自立キャビネット、E・OE・BJ・SOEシリーズ  
モデルチェンジによる仕様変更詳細

自立キャビネットの下記シリーズについては、**2025年10月にモデルチェンジ**を行い、品名記号、仕様、価格および一部機種の納期区分の変更を行います。

### ③ 一部機種に採用していた分割式梱包を廃止。

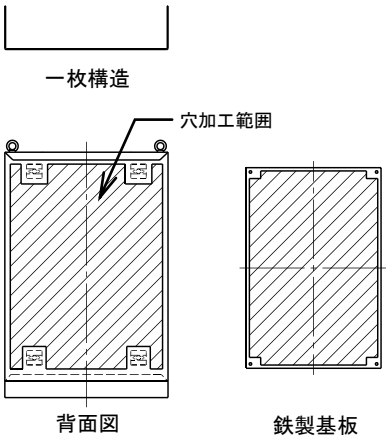
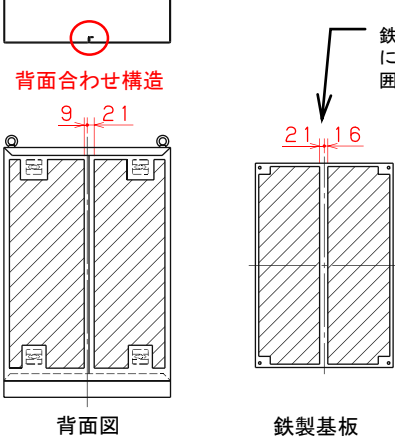
| 旧                                                                                                                                               | 新                                                                                                                                  |
|-------------------------------------------------------------------------------------------------------------------------------------------------|------------------------------------------------------------------------------------------------------------------------------------|
| <p>分割式段ボール梱包+バンド巻き</p>  <p>■適用機種<br/>BJの全機種、E・OEの一部機種に採用</p> | <p>一般的な段ボール梱包に統一</p>  <p>■適用機種<br/>全シリーズ共通</p> |

④ D500の本体ボデーにおいて、全て背面合わせ構造に変更。

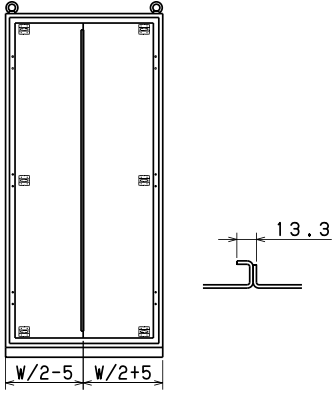
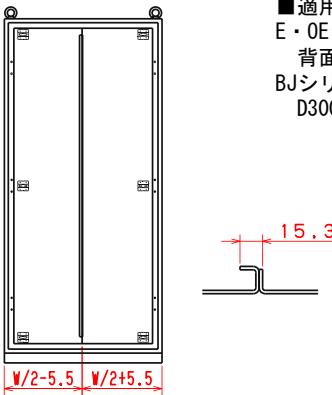
| 旧                                                                                                                                                                                                                                                                                                                                                                                                                                                                                                                                                                                                                                                                         | 新                                                                                                                                                     |
|---------------------------------------------------------------------------------------------------------------------------------------------------------------------------------------------------------------------------------------------------------------------------------------------------------------------------------------------------------------------------------------------------------------------------------------------------------------------------------------------------------------------------------------------------------------------------------------------------------------------------------------------------------------------------|-------------------------------------------------------------------------------------------------------------------------------------------------------|
| <ul style="list-style-type: none"> <li>● E : E50-710B、E50-712B、E50-714B、E50-812B、E50-814B、E50-914B、E50-1014B、E50-1214B (8サイズ、品名E-B-N、E-B-F、E-B-N-Fについても同サイズが該当)</li> <li>● EM : EM50-714B、EM50-814B、EM50-914B (3サイズ)</li> <li>● OE : OE50-710B、OE50-712B、OE50-714B (3サイズ)</li> <li>● OEM : OEM50-714B (1サイズ)</li> <li>● OE-LD・D・L : OE50-710LDB、OE50-712LDB、OE50-714LDB (3サイズ、品名OE-D、OE-Lについても同サイズが該当)</li> </ul> <p>上記機種についてはボデーが1枚 → 2枚の背面合わせ構造に変更となります。それに伴い、背面、鉄製基板の穴加工範囲が変更になります。また、スマートオーダーでは、D450とD500の全てのサイズにおいて背面合わせとなります。</p>  <p>一枚構造</p> <p>穴加工範囲</p> <p>背面図</p> <p>鉄製基板</p> |  <p>背面合わせ構造</p> <p>鉄製基板中央部に穴加工不可範囲ができます。</p> <p>背面図</p> <p>鉄製基板</p> |

⑤ 背面合わせ部の曲げ寸法を変更。

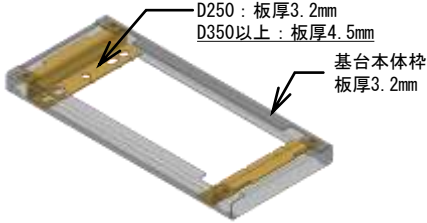
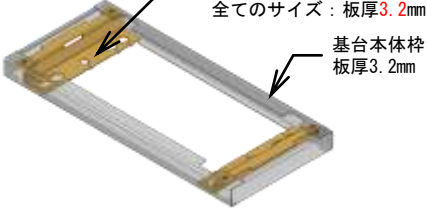
| 旧                                                                                                                                            | 新                                                                                                                                                                                                                                                          |
|----------------------------------------------------------------------------------------------------------------------------------------------|------------------------------------------------------------------------------------------------------------------------------------------------------------------------------------------------------------------------------------------------------------|
|  <p>13.3</p> <p><math>W/2-5</math> <math>W/2+5</math></p> | <p>■適用機種<br/>E・OEシリーズ：<br/>背面合わせ機種<br/>BJシリーズ：<br/>D300かつW800以上の機種</p>  <p>15.3</p> <p><math>W/2-5.5</math> <math>W/2+5.5</math></p> <p>背面穴加工範囲、鉄製基板穴加工範囲は変更ありません。</p> |

⑥ D250mm基台に4点固定用のアンカー穴を追加。

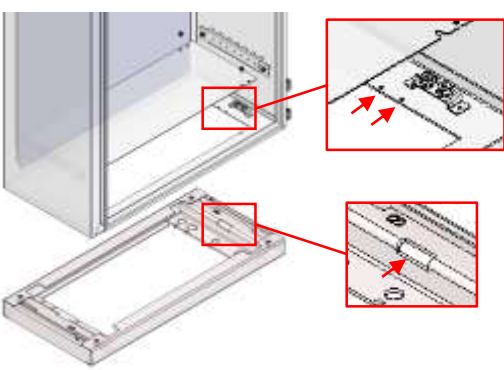
| 旧                                                                                                                                                                                | 新                                                                                                                                                                                                                             |
|----------------------------------------------------------------------------------------------------------------------------------------------------------------------------------|-------------------------------------------------------------------------------------------------------------------------------------------------------------------------------------------------------------------------------|
| <p>アンカー2点</p>   | <p>前後4ヵ所アンカー穴追加</p>   <p>全ての自立シリーズで4点アンカー固定が可能になります。</p> |

⑩ アンカー用座金の形状と適用サイズ範囲を変更。

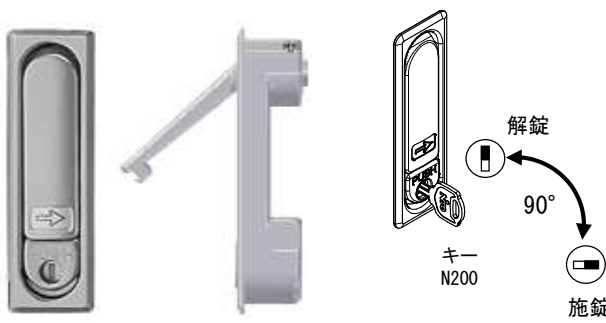
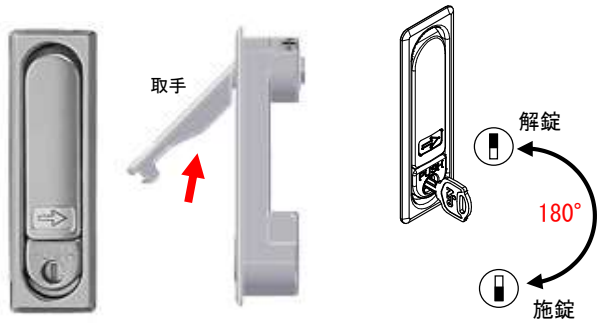
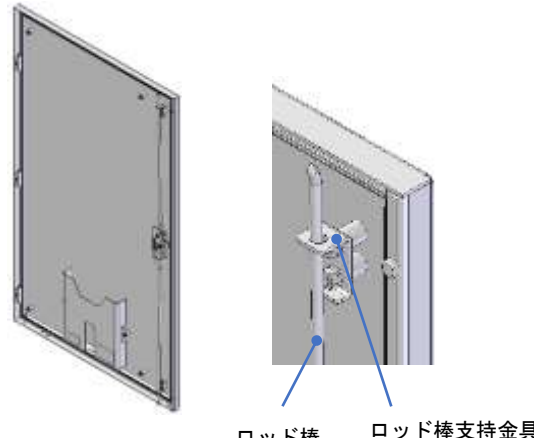
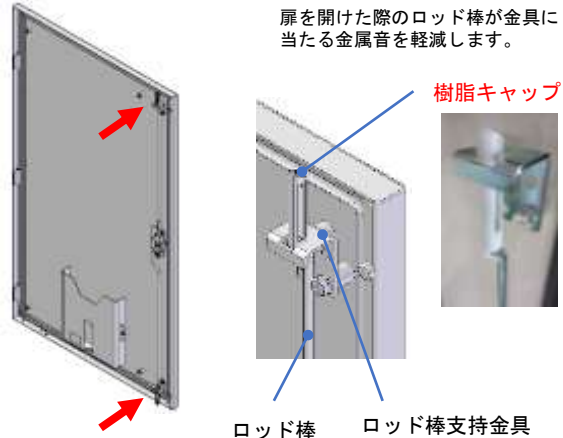
単独自立時の耐震強度を高めるために新たに補強座金を使用します。  
2種類の座金を製品サイズに応じて付属します。

※1 単独自立とはアンカーボルトのみで設置することを指します。  
・D350未満の製品ではアンカーボルト以外の転倒防止の処置を併せて行うことを前提としています。  
・D350以上の製品ではアンカーボルトのみで設置した場合の耐震強度を、当社の試験条件にて確認しています。  
※2 M16アンカーボルト用の一般的な平座金をご用意ください。（施工側ご準備品）  
※3 アンカーボルトにM12を使う場合、一般的な平座金では基台アンカー穴径に対して座金径が小さく、座面を確保できない可能性があるため、角座金を付属しています。アンカーボルトにM16を使う場合は付属の角座金は使用せず、一般的な平座金をご用意ください。

⑪ H1200以下機種の操作性向上を目的として、  
ハンドル、ロッド棒および支持金具の形状を変更。

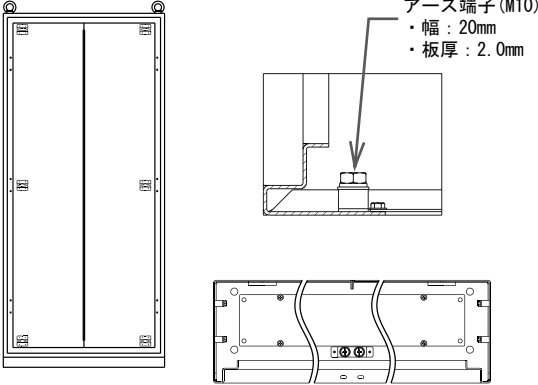
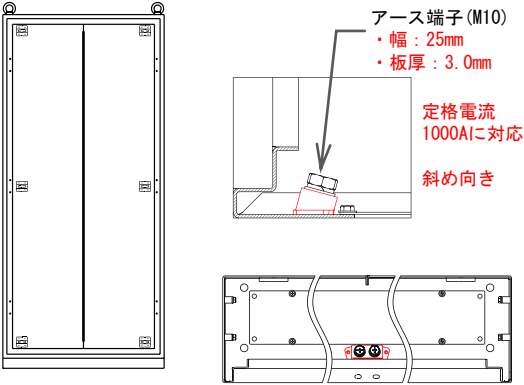
| 旧                                                                                                                                                                                                            | 新                                                                                                                                                                                                                                                                                                                                                                                                                              |
|--------------------------------------------------------------------------------------------------------------------------------------------------------------------------------------------------------------|--------------------------------------------------------------------------------------------------------------------------------------------------------------------------------------------------------------------------------------------------------------------------------------------------------------------------------------------------------------------------------------------------------------------------------|
| <p>防水平面ハンドル（小）<br/>ハンドル品番：H-85</p>  <p>防水平面ハンドル（小）<br/>ハンドル品番：H-85</p> <p>取手</p> <p>解錠<br/>90°<br/>施錠</p> <p>キー<br/>N200</p> | <p>防水平面ハンドル（小）<br/>ハンドル品番：H-85B</p>  <p>防水平面ハンドル（小）<br/>ハンドル品番：H-85B</p> <p>取手</p> <p>解錠<br/>180°<br/>施錠</p> <p>外観上はH-85と同一です。形状には互換があります。<br/>H-85Bは、取手の形状や動きを工夫することにより、大型製品において取手を回す際に力が入れやすく改善されています。<br/>施錠から解錠までのキー回転が90° から180° になります。<br/>キー（N200）に変更ありません。</p> <p>■当該変更はH1200以下のハンドル（小）が適用される機種限定であり、H1200超のハンドル（大）H-87は変更ありません。</p> |
| <p>ロッド棒およびロッド棒支持金具（H1200以下）</p>  <p>ロッド棒<br/>ロッド棒支持金具</p>                                                                  | <p>ロッド棒の曲げ形状、ロッド棒支持金具の形状を変更し、ロッド棒先端に樹脂キャップを追加することで操作性を良くします。</p>  <p>扉を開けた際のロッド棒が金具に<br/>当たる金属音を軽減します。</p> <p>樹脂キャップ</p> <p>ロッド棒<br/>ロッド棒支持金具</p>                                                                                                                                                                                           |

⑫ 鉄製基板の塗装色を変更、方眼目盛をなしからありに変更。

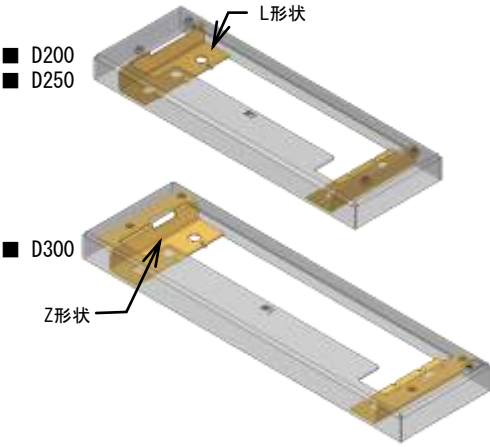
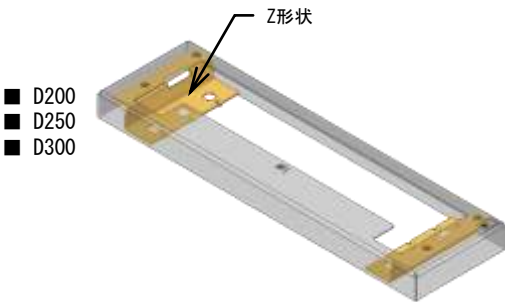
| 旧                                                         | 新                                                          |
|-----------------------------------------------------------|------------------------------------------------------------|
| 塗装色 ライトベージュ色<br>日塗工番号：L25-70B<br>参考マンセル値：5Y7/1<br>方眼目盛 なし | 塗装色 基板クリーム色<br>日塗工番号：P22-80D<br>参考マンセル値：2.5Y8/2<br>方眼目盛 あり |

⑬ アース端子の形状を変更。

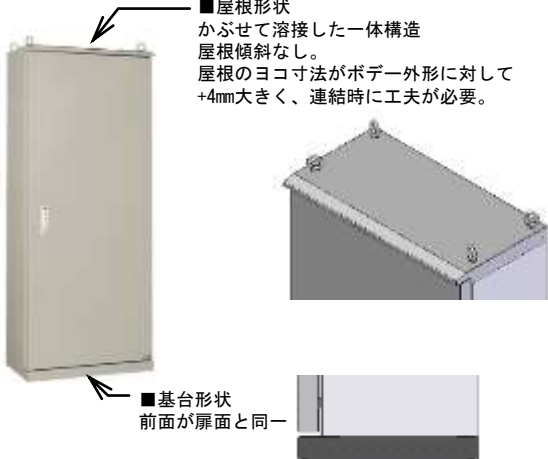
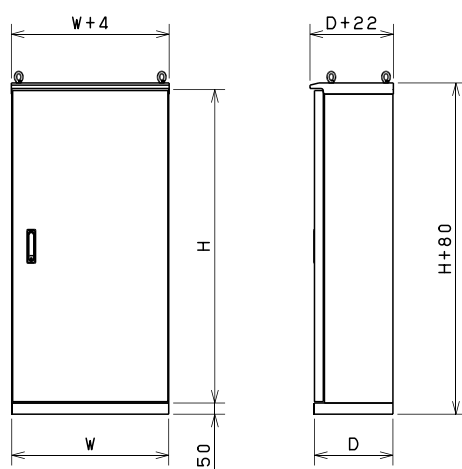
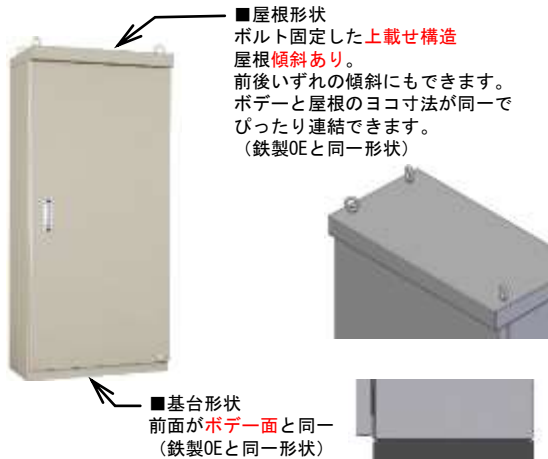
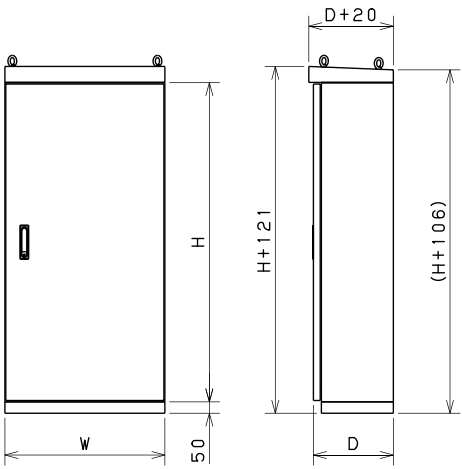
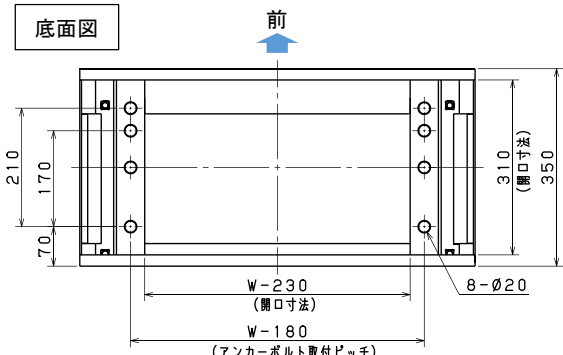
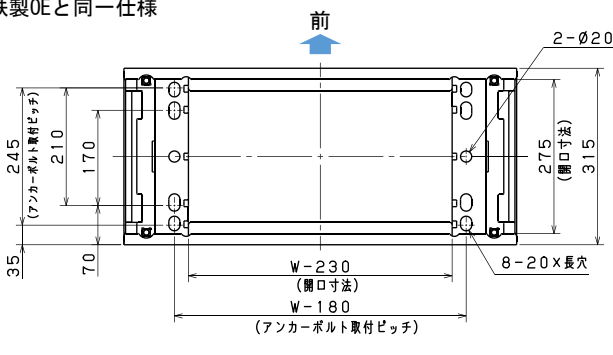
| 旧                                                                                                                              | 新                                                                                                                                                                                       |
|--------------------------------------------------------------------------------------------------------------------------------|-----------------------------------------------------------------------------------------------------------------------------------------------------------------------------------------|
|  <p>アース端子 (M10)<br/>・幅：20mm<br/>・板厚：2.0mm</p> | <p>端子向きを斜めに変更し、導体サイズをアップ</p>  <p>アース端子 (M10)<br/>・幅：25mm<br/>・板厚：3.0mm<br/>定格電流 1000Aに対応<br/>斜め向き</p> |

⑮ ステンレス製SOEの外観や形状を鉄製OEと統一。

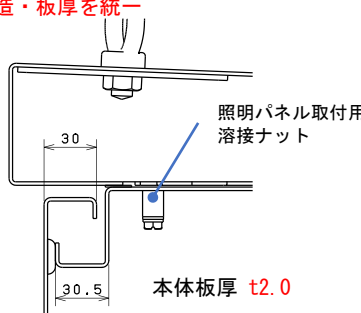
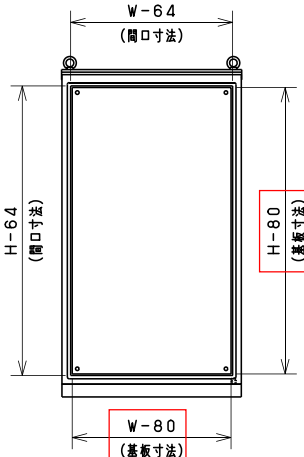
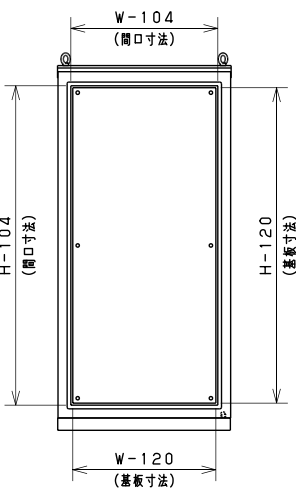
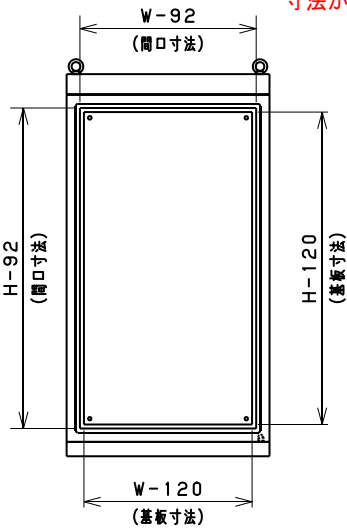
| 旧                                                                                                                                                                                                                                                                                               | 新                                                                                                                                                                                                                                                                                                                                                       |
|-------------------------------------------------------------------------------------------------------------------------------------------------------------------------------------------------------------------------------------------------------------------------------------------------|---------------------------------------------------------------------------------------------------------------------------------------------------------------------------------------------------------------------------------------------------------------------------------------------------------------------------------------------------------|
| <p>外観および形状</p> <p>■屋根形状<br/>かぶせて溶接した一体構造<br/>屋根傾斜なし。<br/>屋根のヨコ寸法がボデー外形に対して+4mm大きく、連結時に工夫が必要。</p> <p>■基台形状<br/>前面が扉面と同一</p>   | <p>鉄製OEと同形状に変更</p> <p>■屋根形状<br/>ボルト固定した上載せ構造<br/>屋根傾斜あり。<br/>前後いずれの傾斜にもできます。<br/>ボデーと屋根のヨコ寸法が同一で<br/>ぴったり連結できます。<br/>(鉄製OEと同一形状)</p> <p>■基台形状<br/>前面がボデー面と同一<br/>(鉄製OEと同一形状)</p>   |
| <p>基台アンカー穴形状</p> <p>底面図</p> <p>前</p>                                                                                                                                                                         | <p>アンカー穴ピッチは新旧互換あり<br/>鉄製OEと同一仕様</p> <p>前</p>  <p>基台交換（旧ボデーに新基台の取り付け）は穴位置が異なるためできません。</p>                                                                                                                                                                           |

⑪ 製品高さ（H寸法）によって2種類の構造となっていたのを1つに統一。

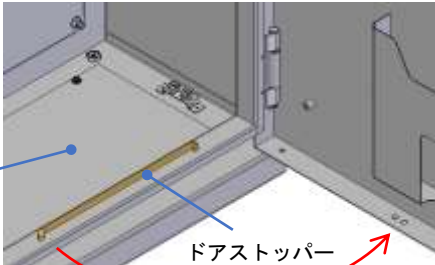
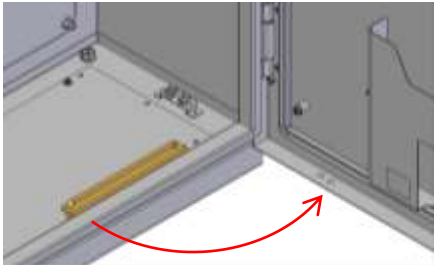
| 旧                                                                                                                                                                                                                                                                                                                                                                                                                                         | 新                                                                                                                                                                                                                                                   |                    |       |         |                                                                                                                                                                |       |               |       |                             |
|-------------------------------------------------------------------------------------------------------------------------------------------------------------------------------------------------------------------------------------------------------------------------------------------------------------------------------------------------------------------------------------------------------------------------------------------|-----------------------------------------------------------------------------------------------------------------------------------------------------------------------------------------------------------------------------------------------------|--------------------|-------|---------|----------------------------------------------------------------------------------------------------------------------------------------------------------------|-------|---------------|-------|-----------------------------|
| <p>H1200以下とH1200超で異なるボデー水切り曲げ寸法と板厚</p> <div><div><p>H1200以下</p><p>本体板厚 t1.5</p></div><div><p>H1200超</p><p>本体板厚 t2.0</p></div></div>                                                                                                                                     | <p>全てのサイズで構造・板厚を統一</p>  <p>照明パネル取付用<br/>溶接ナット</p> <p>本体板厚 t2.0</p>                                                                                                |                    |       |         |                                                                                                                                                                |       |               |       |                             |
| <p>ボデー間口寸法と基板寸法</p> <div><div><p>H1200以下</p><p>W-64<br/>(間口寸法)</p><p>H-64<br/>(間口寸法)</p><p>W-80<br/>(基板寸法)</p><p>H-80<br/>(基板寸法)</p></div><div><p>H1200超</p><p>W-104<br/>(間口寸法)</p><p>H-104<br/>(間口寸法)</p><p>W-120<br/>(基板寸法)</p><p>H-120<br/>(基板寸法)</p></div></div> | <p>全てのH寸法</p>  <p>W-92<br/>(間口寸法)</p> <p>H-92<br/>(間口寸法)</p> <p>W-120<br/>(基板寸法)</p> <p>H-120<br/>(基板寸法)</p> <p>構造の共通化によって<br/>H1200以下機種の基板<br/>寸法が縮小となります。</p> |                    |       |         |                                                                                                                                                                |       |               |       |                             |
|                                                                                                                                                                                                                                                                                                                                                                                                                                           | <p>扉、ボデー、基台の新旧互換性はありません。<br/>既設旧製品の部材交換等で、新型の扉・ボデー・基台・止め金・ロッド棒セットを取り付けすることはできません。<br/>基板とハンドルについては、旧H1200超の場合、互換があります。</p>                                                                                                                          |                    |       |         |                                                                                                                                                                |       |               |       |                             |

## ②1 メーターパネルの支持構造を変更。

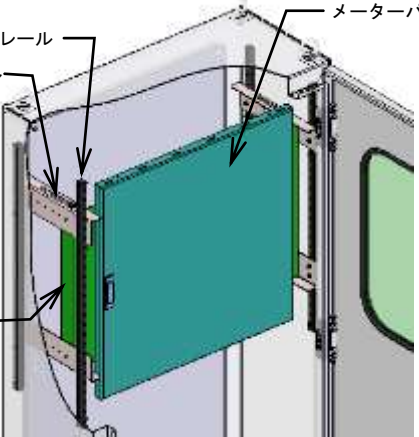
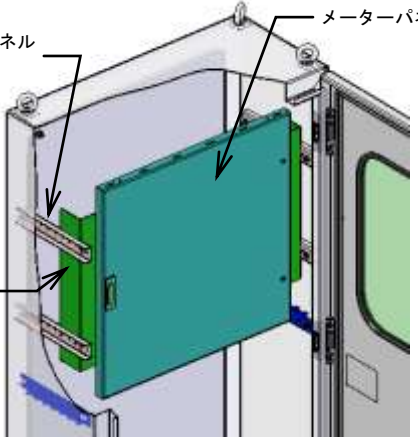
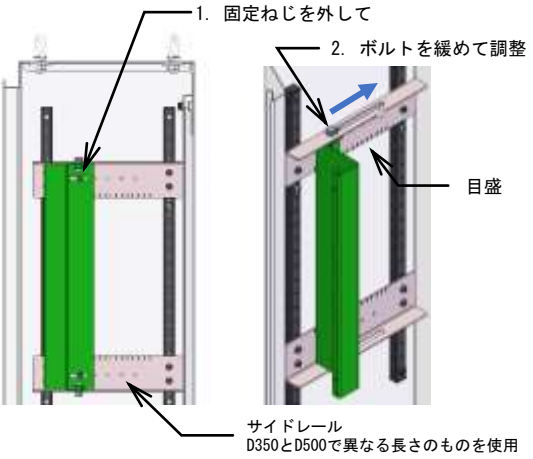
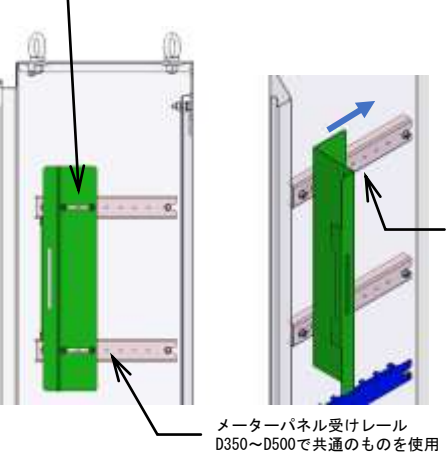
| 旧                                                                                                                                                                                           | 新                                                                                                                                                                                                                                               |
|---------------------------------------------------------------------------------------------------------------------------------------------------------------------------------------------|-------------------------------------------------------------------------------------------------------------------------------------------------------------------------------------------------------------------------------------------------|
| <p>メーターパネル開閉蝶番・メーターパネル取り外し方法</p>                                                                          |  <p>より安定してメーターパネルを保持します</p>                                                                                                                                  |
| <p>メーターパネルの前後（奥行方向）位置調整方法と調整幅</p>  <p>■調整可能幅<br/>D350：奥側（基板側）に約100mm移動可能<br/>D500：奥側（基板側）に約250mm移動可能</p> |  <p>■調整可能幅<br/>D350～D500：奥側（基板側）に約100mm移動可能<br/>スマートオーダーでのD400、D450も含まれます。</p> <p>なお、スマートオーダーでは、標準設定のないD250、D300でもメーターパネル組み付け対応ができますが、調整可能幅は微調整程度となります。</p> |

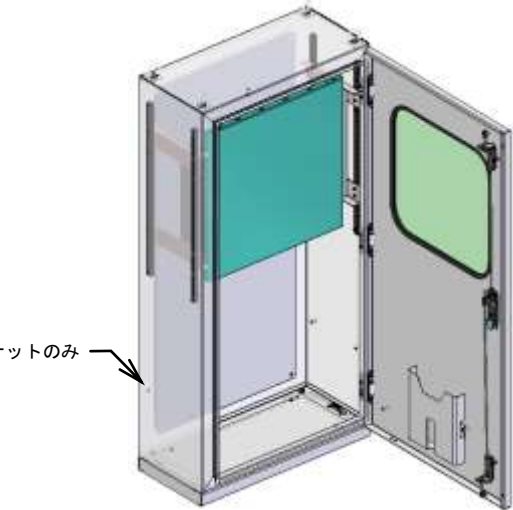
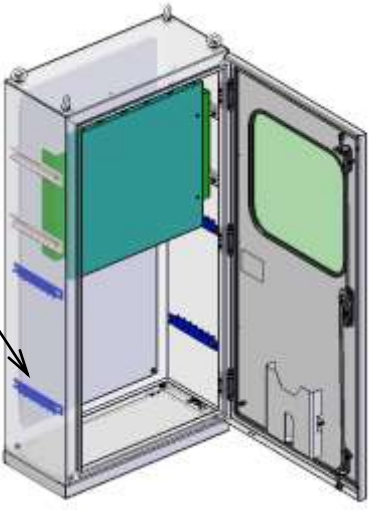
| 旧                                                                                                                                                                                           | 新                                                                                                                                                                                                                                               |
|---------------------------------------------------------------------------------------------------------------------------------------------------------------------------------------------|-------------------------------------------------------------------------------------------------------------------------------------------------------------------------------------------------------------------------------------------------|
| <p>部品構成</p>                                                                                                |                                                                                                                                                               |
